COMUNE DI SINALUNGA

Regolamento Urbanistico Comunale

Rettifica errori materiali

RELAZIONE RESPONSABILE DEL PROCEDIMENTO

STATO VIGENTE:

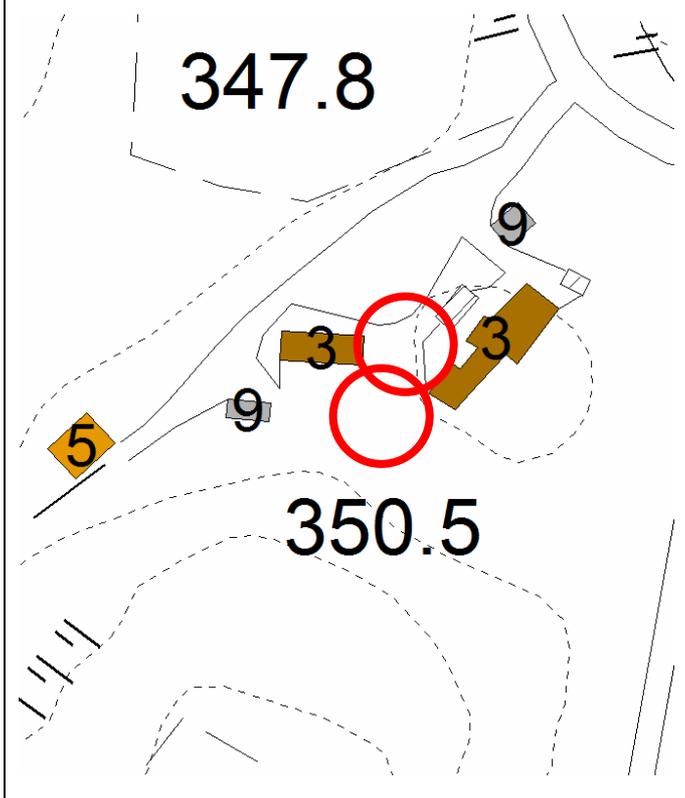
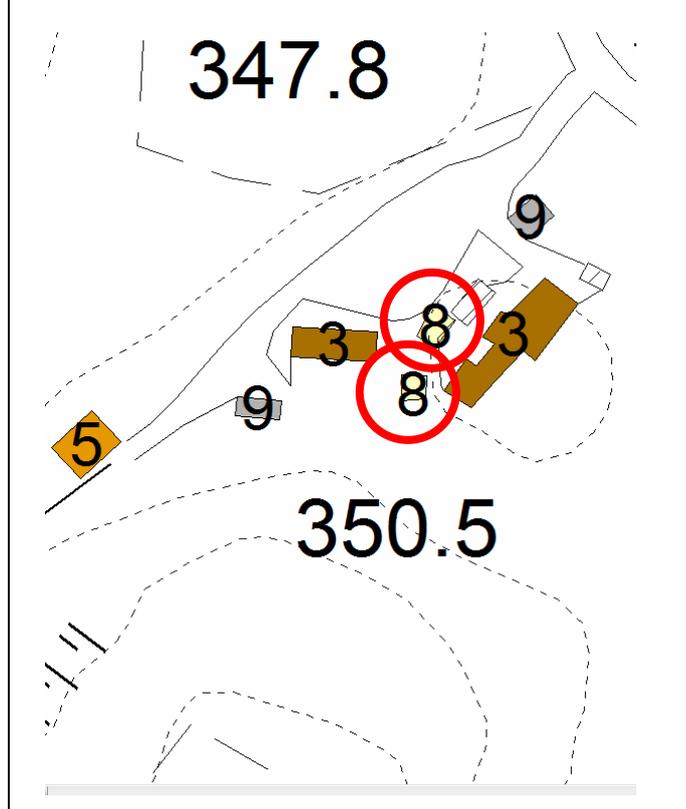
Si chiede l'attribuzione della classe di valore "8" (art. 65 delle NTA: Volumi secondari) a due annessi agricoli pertinenziali attualmente non classificati e situati in Loc. Costallaia a Sinalunga.

Dalla documentazione fornita e dalle verifiche effettuate, è possibile rilevare che si tratta di due annessi in muratura mista ad uso accessorio di pertinenza dell'abitazione principale ed attualmente non classificati nel Regolamento Urbanistico.

Pertanto, viste le caratteristiche formali, costruttive e di destinazione d'uso dei suddetti edifici si propone l'attribuzione della classe di valore "8" (art. 65 delle NTA: Volumi secondari)

STATO VIGENTE:

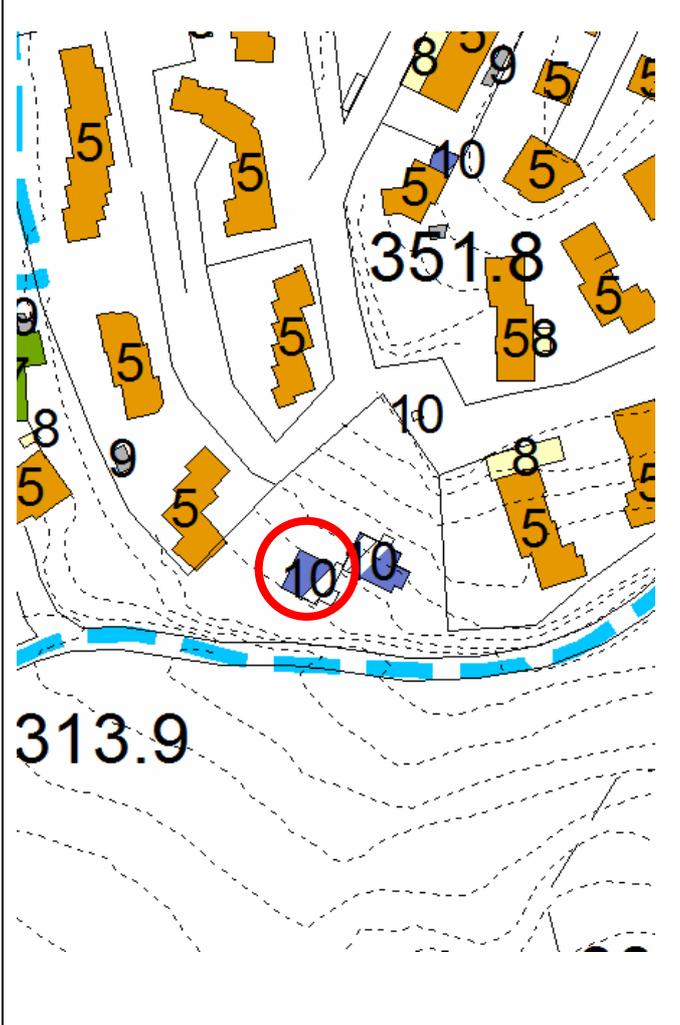
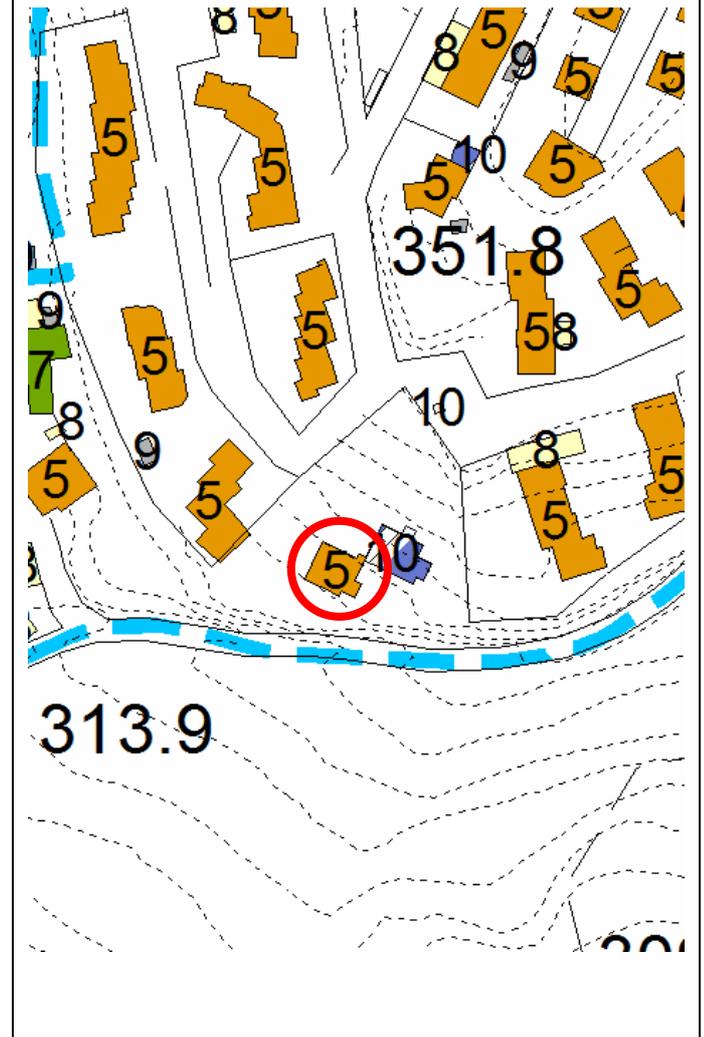
Si richiede la rettifica della classe di valore assegnata dal RU vigente ad un edificio residenziale situato in via E.Fermi a Sinalunga, dalla classe di valore "10" (art. 67 delle NTA: Manufatti in costruzione), alla classe di valore "5" (art. 62 delle NTA: Edifici privi di interesse architettonico di formazione successiva al 1954)

Dalla documentazione fornita e dalle verifiche effettuate, è possibile rilevare che si tratta di un edificio residenziale realizzato con Permesso di Costruire n. 17/2005 in applicazione della disciplina dell'allora vigente PRG

Pertanto, viste le caratteristiche formali, costruttive e di destinazione d'uso del suddetto edificio si propone la rettifica della classe di valore "10" (art. 67 delle NTA: Manufatti in costruzione), erroneamente assegnata, proponendo l'attribuzione della classe di valore "5" (art. 62 delle NTA: Edifici privi di interesse architettonico di formazione successiva al 1954)

STATO VIGENTE:

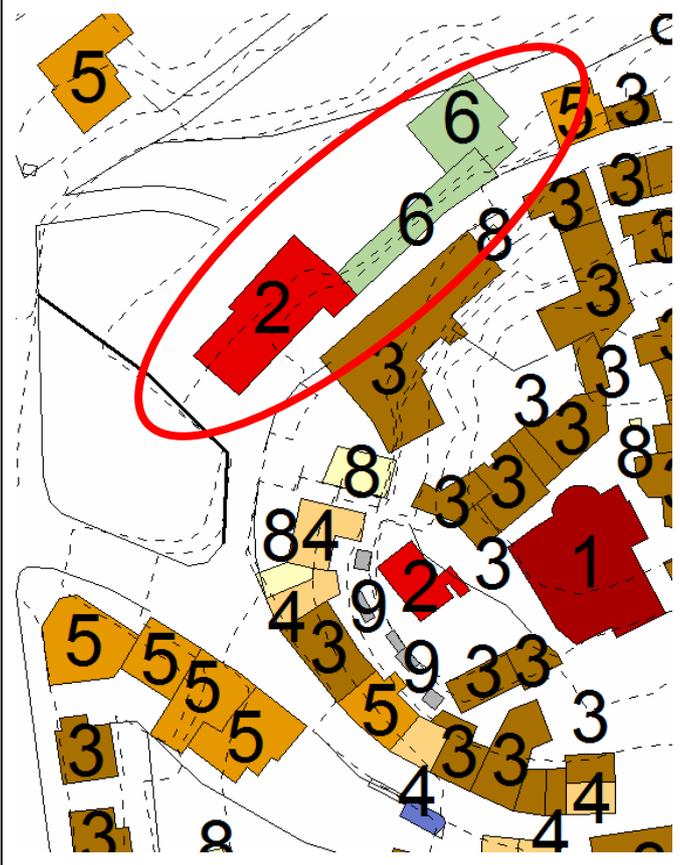
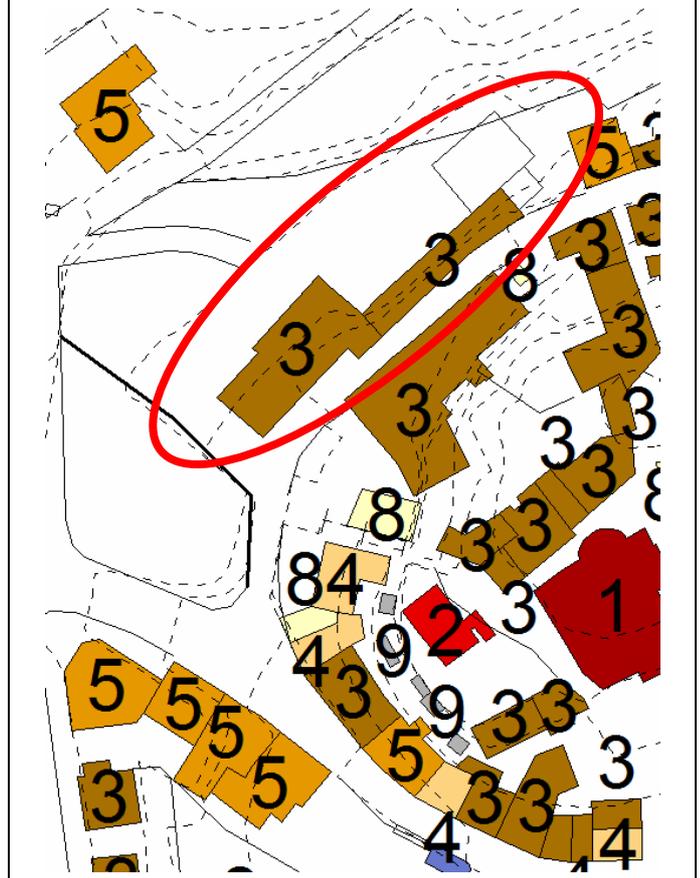
1) - Si chiede la rettifica dalla classe di valore "2" (art. 59 NTA del RU - Edifici o complessi di rilevante valore storico architettonico antecedenti al 1954) alla classe di valore "3" (art. 60 NTA del RU - Altri edifici o complessi di carattere storico e testimoniale antecedenti al 1954) da applicare ad un edificio localizzato in via Mazzini nel centro Storico di Bettolle.

2) - Si chiede, inoltre, la rettifica della classe di valore "6" (art. 63 NTA del RU - Edifici produttivi o specialistici di interesse architettonico o morfologico) attribuita ad un altro edificio, adiacente a quello di cui al punto precedente, proponendone l'inserimento nella classe di Valore "3" (art. 60 NTA del RU - Altri edifici o complessi di carattere storico e testimoniale antecedenti al 1954).

3) - Si chiede infine di eliminare la classe di valore "6" (art. 63 NTA del RU - Edifici produttivi o specialistici di interesse architettonico o morfologico) attribuita ad alcuni manufatti precari e temporanei, anch'essi adiacenti a quelli di cui sopra

Gli **edifici 1 e 2** fanno oggi parte di un unico complesso edilizio in cui il corpo principale (edificio 1) è costituito da Villa Olga. Entrambi gli edifici presentano piani terra destinati ad attività commerciali e direzionali, mentre ai piani superiori sono presenti alloggi residenziali. Essi sono caratterizzati da un buon valore storico testimoniale anche grazie alla presenza di elementi architettonici di rilievo che si ritrovano ripetuti in molti altri edifici dell'intero centro storico di Bettolle. Non si ritiene però che la qualità complessiva dell'intero complesso sia tale da poterlo individuare quale "complesso di rilevante valore storico architettonico" ai sensi dell'art. 59 delle NTA del RU. Esso non risulta neanche ricompreso tra i pur numerosi esempi di BSA che il PTC della Provincia di Siena ha rilevato sul nostro territorio e può essere pertanto assimilato, per consistenza e qualità, agli analoghi edifici del centro storico di Bettolle a cui il RU ha attribuito la classe di valore "3" (art. 60 NTA del RU - Altri edifici o complessi di carattere storico e testimoniale antecedenti al 1954)

I **manufatti di cui al punto 3** sono costituiti da strutture accessorie di carattere temporaneo utilizzate solo in alcuni periodi dell'anno e non assumono valore dal punto di vista urbanistico edilizio.

- **edifici 1 e 2:** rispettivamente dalla classe di valore "2" (art. 59 NTA del RU - Edifici o complessi di rilevante valore storico architettonico antecedenti al 1954) e di valore "6" (art. 63 NTA del RU - Edifici produttivi o specialistici di interesse architettonico o morfologico) alla classe di valore "3" (art. 60 NTA del RU - Altri edifici o complessi di carattere storico e testimoniale antecedenti al 1954)
- **manufatti di cui al punto 3:** nessuna classe

STATO VIGENTE:

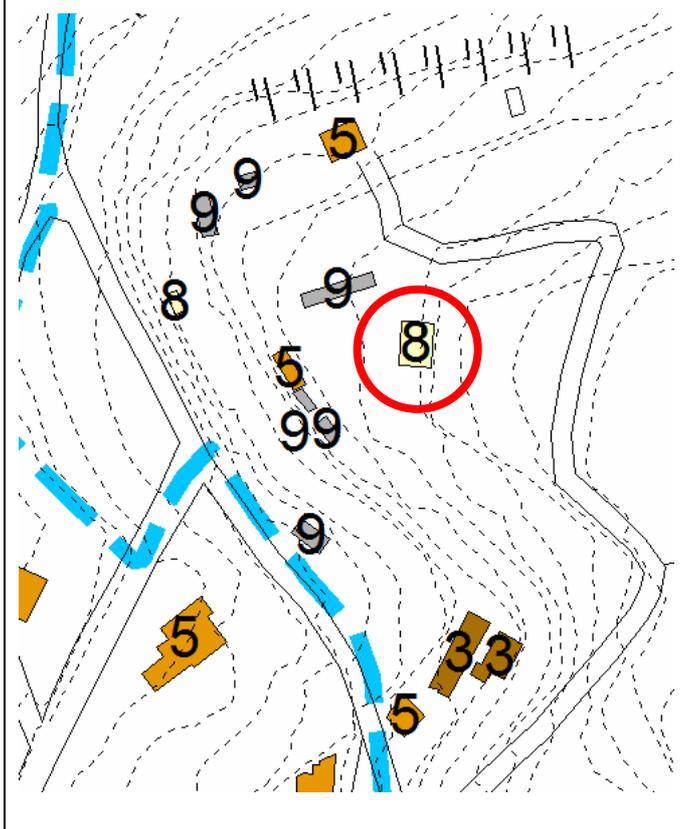
Si chiede la rettifica della classe di valore assegnata dal RU vigente ad un annesso agricolo in loc. Poggio Baldino dalla classe di valore "8" (art. 65 delle NTA: Volumi secondari) alla classe di valore "5" (art. 62 delle NTA: Edifici o complessi privi di interesse architettonico di formazione successiva al 1954).

Dalla documentazione fornita e dalle verifiche effettuate, è possibile rilevare che si tratta di un annesso agricolo realizzato con Concessione Edilizia n. 04/2002 in applicazione delle norme regionali per la tutela e valorizzazione del territorio rurale.

Pertanto, viste le caratteristiche formali, costruttive e di destinazione d'uso del suddetto annesso si propone la rettifica dalla classe di valore "8" (art. 65 delle NTA: Volumi secondari) alla classe di valore "5" (art. 62 delle NTA: Edifici o complessi privi di interesse architettonico di formazione successiva al 1954).
